PROJECT LESSON LEARNED
Electrical Construction Quality Inspection (eCQi)

CAWANGAN KEJURUTERAAN ELEKTRIK
IBU PEJABAT JKR MALAYSIA

TAHUN 2020

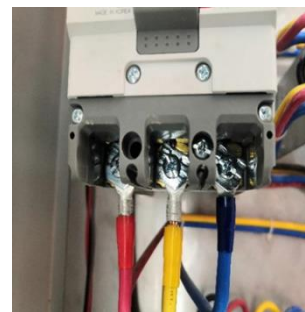
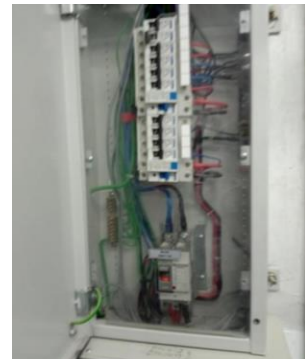
Papan Suis MSB & SSB					
Tiada penutup (<i>cover</i>) di bahagian belakang MSB seperti <i>clear transparent cover</i> .					1
Bahagian yang mengandungi arus (<i>live part</i>) tidak dilindungi dengan <i>transparent prospec cover</i> .					1
Sebahagian <i>outgoing MCCBs</i> tidak dilengkapi dengan <i>mounting external operating handle with padlocking facilities</i> .					1

Spesifikasi JKR L-S1 (Jan 2018), Section 2.2.1.13. All outgoing MCCBs in the switchboard where the incoming feeder circuit breaker is rated 400A and above shall be provided with panel mounting external operating handle with padlocking facilities.

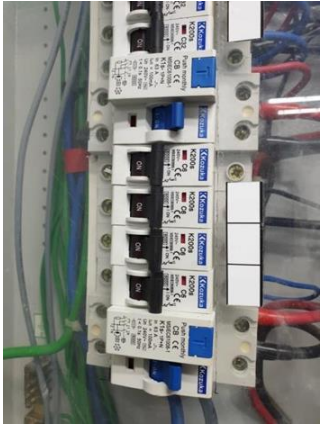
Papan Suis MSB & SSB					
Kebanyakan MCCB tidak dipasang <i>phase barrier</i> pada <i>outgoing cable</i> .					1
Distribution Board (DB) & Consumer Unit (CU)					
Papan Agihan (DB) Kuarters dipasang rendah - ketinggian DB < 2m					1
Papan Agihan satu fasa menggunakan pelbagai kod warna kabel untuk litar akhir (merah, biru & kuning).					2

Papan agihan (DB) satu fasa hendaklah menggunakan kabel berwarna merah sahaja untuk litar akhir dan internal wiring dalam DB.

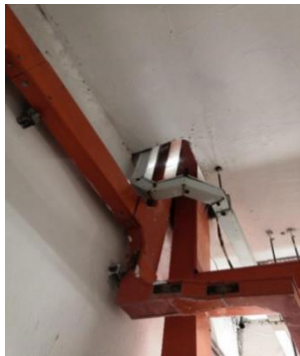
Cable Tray					
Kabel di atas <i>cable tray</i> diikat menggunakan <i>pvc cable ties</i> .					3
Jarak <i>supporting bracket</i> untuk <i>cable tray</i> terlalu jauh dan tidak seragam.					1

Spesifikasi JKR L-S1 (Jan 2018), Section 9.5.1. Cable tray system shall comply with MS IEC 61537 and shall be fabricated from perforated galvanised sheet steel complete with all necessary bends, tee pieces, adaptors and other accessories. The minimum thickness of the sheet steel shall be 1.5mm for cable trays with widths up to and including 300mm and 2.0mm for cable trays with width exceeding 300mm. However minimum thickness for the sheet steel of the perforated hot dipped galvanised cable trays shall be 2.0mm. **Cable trays may either be suspended from floor slabs by hangers or mounted on walls or vertical structure by brackets at 600mm intervals.**

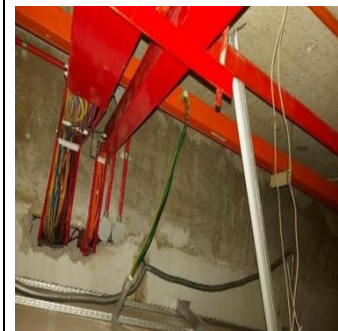
Trunking					
Kedudukan/ lokasi <i>trunking</i> dikhuatiri terkena tempas air hujan.					1
Pemasangan kabel padat dan ruang kelegaan tidak mencukupi, tidak mematuhi kehendak spesifikasi.					1

Spesifikasi JKR L-S1. For concealed conduit wiring, a spare conduit shall be provided from the distribution board to the ceiling space for future extension. The spare conduit shall be plugged at the ceiling end with removable plug. The number of cables drawn into the conduit or laid in trunking shall be such that the ratio of the sum of the overall cross-sectional areas of the cables (including insulation and any sheath) to the internal cross-sectional area of the conduit or trunking in which they are installed **shall not exceed 40% for conduit and 45% for trunking.**

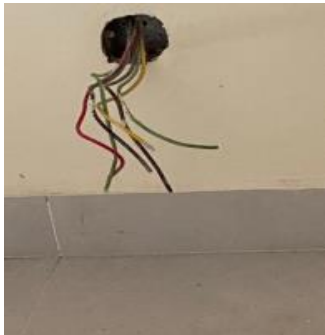
Pemasangan Lampu (<i>Fluorescent, Emergency Lighting, Keluar Sign, Downlight</i> dll)					
Pemasangan <i>steel wire</i> pada lampu <i>downlight</i> berkarat dan tidak tegang.					1
Pemasangan lampu tidak selamat (hampir jatuh) dan tiada <i>space</i> dengan ketebalan 10mm antara siling dan <i>fitting</i> .					1
Pemasangan lekapan lampu tidak digantung dan hanya diletakkan di atas siling (<i>rest on ceiling</i>).					1

Spesifikasi JKR L-S1. *For luminaires to be recessed into suspended false ceiling, wiring shall run through junction box and flexible steel conduit right up to the luminaires as described in 9.2. **The luminaires shall not sit on the ceiling structure but shall be securely suspended from the floor slabs or beams of roof trusses by means of suspension rods, brass chains or galvanised steel wires of minimum size 1.6mm diameter or as specified or as directed by the S.O.'s Representative.***

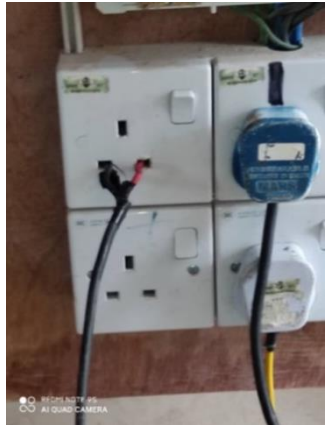
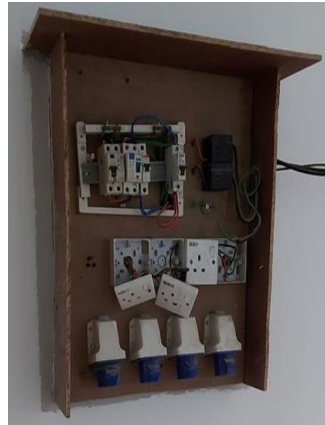
SISTEM PEMBUMIHAN DAN SISTEM PERLINDUNGAN KILAT					
Ketinggian <i>testing joint</i> kurang daripada 2500 mm <i>above the ground level</i> .					1
Bilangan <i>Earthing Conductor</i> dan <i>Earth Chamber</i> dipasang tidak mengikut lukisan.					1
<i>Braided Tinned Cooper</i> pada kabel terlampau pendek untuk disambungkan ke <i>earthing bar</i> .					1

Spesifikasi JKR L-S9. *The testing joints shall be of purpose made copper clamps or of the same material of the down conductor. Unless otherwise specified, each testing joints shall be installed at 2500 mm above the ground level.*

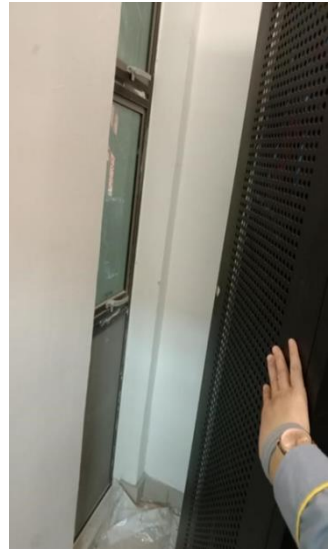
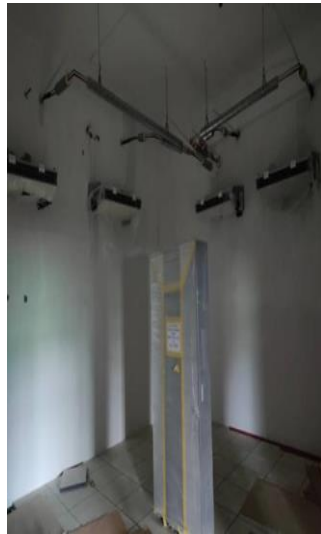
KESELAMATAN				
Sistem Pendawaian Sementara tidak selamat: - 1. Soket dan kabel sementara terdedah dan tidak dilindungi sepenuhnya. 2. Tiada tanda amaran di DB Sementara. 3. Kabel bagi pendawaian sementara terdedah. 4. Pendawaian sementara : - Berada di atas lantai yang berair. - Tidak dipasang di tempat yang selamat.				
<i>Manhole</i> (elektrik) tidak ditutup

KESELAMATAN					
Tiada susur tangan (<i>handrail</i>) bagi laluan tangga (konkrit) ke bilik kawalan dewan.					1
Persekitaran tempat kerja tidak selamat, terdapat beberapa paku di atas lantai.					1

1. **Peraturan - Peraturan Elektrik 1994, Peraturan 15 (2)** Sesuatu konduktor hendaklah ditebat dan dilindungi secara berkesan atau ditempatkan atau dikawal keselamatannya sedemikian rupa bagi mencegah bahaya.

2. **Peraturan - Peraturan Elektrik 1994, Peraturan 112 (2)** Mana-mana orang yang terlibat dalam kerja yang berkaitan dengan mana-mana pemasangan atau kelengkapan hendaklah dilindungi secukupnya daripada bahaya, dan tanggungjawab bagi perlindungan itu hendaklah terletak pada pemegang lesen atau pihak berkuasa bekalan, pemunya, pengurusan atau penghuni pemasangan itu, pengkhidmat atau ejennya, mengikut manamana yang berkenaan.

3. **Akta Keselamatan dan Kesihatan Pekerjaan 1994, Seksyen 15 (1)** Adalah menjadi kewajipan tiap-tiap majikan dan tiap-tiap orang yang bekerja sendiri untuk memastikan, setakat yang praktik, keselamatan, kesihatan dan kebajikan semasa bekerja semua pekerjanya.

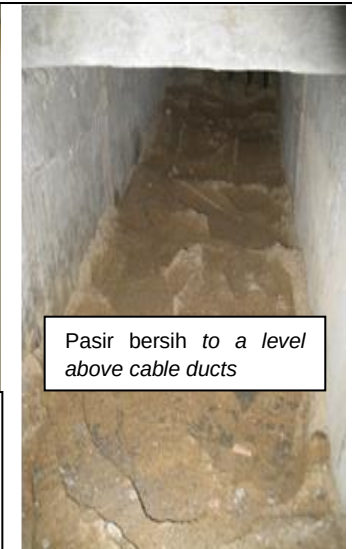
Bilik Suis LV					
Power Factor Correction Board dan AMF Board diletakkan di atas concrete cover trenches.					1
Wire mesh tidak dipasang pada bahagian dalam pintu / luar kekisi Bilik MSB.					2
Tiada alas getah disediakan di hadapan Papan Suis					1

Bilik Suis LV					
Bilik suis dijadikan stor sementara / tempat penyimpanan barang.					1
Pemasangan <i>door closer</i> di pintu bilik suis.					1

6.3 All trenches in the switchrooms **shall be clear from debris and filled up with clean sand to a level above cable ducts**. All cable duct entry into the cable trench shall be sealed tight with cement against water and rodent entry. As-installed layout plans, schematic wiring diagrams and plans showing cable routes and positions of earthing point with reference to easily recognizable buildings and structures shall be suitably framed up in the switchroom. These plans and diagrams shall be in addition to the 4 sets of prints required to be submitted to the S.O.'s Representative, after completion of the project as stated in 20.2.

Pasir bersih to a level above cable ducts

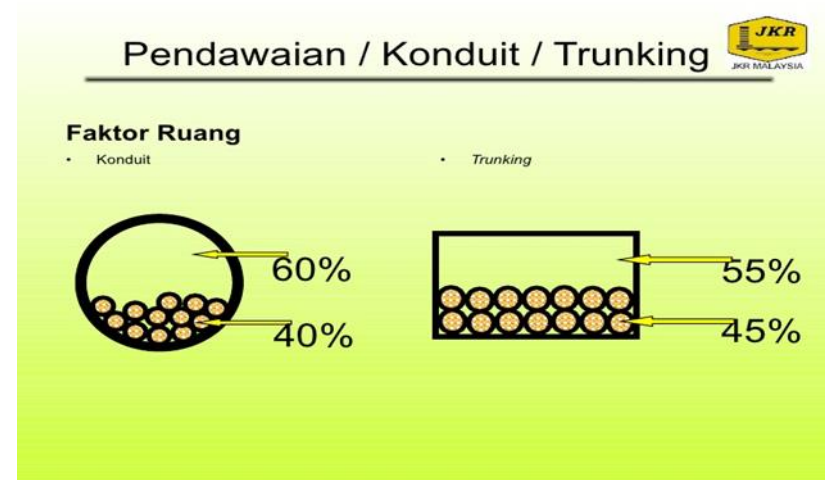
Trunking					
Trunking dilekapkan terus ke dinding dan tidak menggunakan aksesori.					2
Tiada color identification bagi trunking.					1
Bukaan dinding untuk laluan trunking tidak dipasang fire barrier.					1

Spesifikasi JKR L-S1. All trunking elbows, offset and combination elbows, adaptors and tees shall be of same thickness as the straight trunking and shall be the type manufactured and supplied by the same trunking manufacturer. The trunking shall be supported by fixing brackets so that the trunking will not be in contact with the walls or floor slabs. The brackets shall be installed at intervals no greater than 1500mm for vertical runs and not greater than 1000mm for horizontal runs. The brackets shall be derusted, finished in a primer and coated with standard orange enamel.

Spesifikasi JKR L-S1. Wherever the trunking passes through a floor or a fire resistant wall, **fire resisting barrier** shall be provided. At these positions the cables shall be sealed with non-hygroscopic fire resisting material of minimum 2-hour fire rating. In addition, the floor openings and wall openings shall be sealed with similar type of compound.

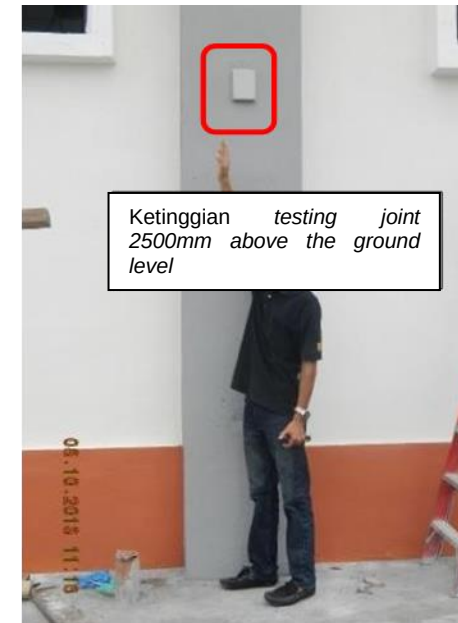
OUTDOOR LIGHTING & OUTDOOR WEATHERPROOF FEEDER PILLAR					
Saiz Kabel Circuit Protective Conductor (CPC) dalam Outdoor Weatherproof Feeder Pillar lebih kecil daripada saiz kabel fasa.					1
SISTEM PEMBUMIAN DAN SISTEM PERLINDUNGAN KILAT					
Sistem Pembumian dan Pemasangan Main Earthing Bar (MEB) untuk MSB dan Janakuasa tidak mengikut Spesifikasi JKR L-S1.					2
Earth electrode dipasang secara clamp.					2

Spesifikasi JKR L-S1. Where the location of the installation is such that it is not possible in practice to provide the two auxiliary earth electrodes for the test, two test earth electrodes namely potential test probe and current test probe shall be installed. The test earth electrodes shall be one length of 1500mm in depth. The current test probe shall be placed 30m from the first earth electrodes with potential test probe midway between. Test leads of 2.5 sq. mm PVC insulated cable connecting test earth electrodes shall be terminated independently on the porcelain insulators next to the main earthing terminals or bars. The test leads shall be protected by means of non metallic conduit and buried in the ground at a depth of not less than 600mm below finished ground level. Termination shall be identified with permanent labels durably and legibly marked with words 'Potential Earth Test Probe - Do Not Remove' and 'Current Earth Test Probe - Do Not Remove'. Similar labels of not less than 4.75mm high shall be permanently fixed in a visible position at earth electrodes.

Spesifikasi JKR L-S1. *The connection of the earthing conductor and/or the earth electrode to the earth electrode shall be soundly made by the use of plumbed joints, either by brazing using zinc-free material with a melting point of at least 600°C or by exothermic welding.*
